FCB-ER8550/CR8550/ER8530/CR8530

リリースノート

Ver.1.01

2018/05/31

フレア発生時の画像例

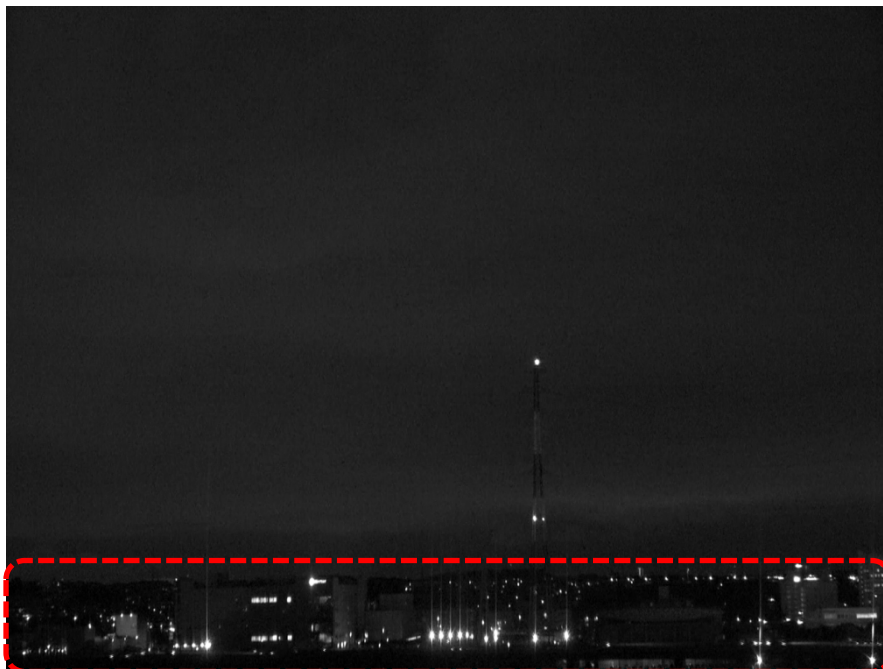
- ICR ON 時に、画面下方にフレアが発生することがある問題の修正
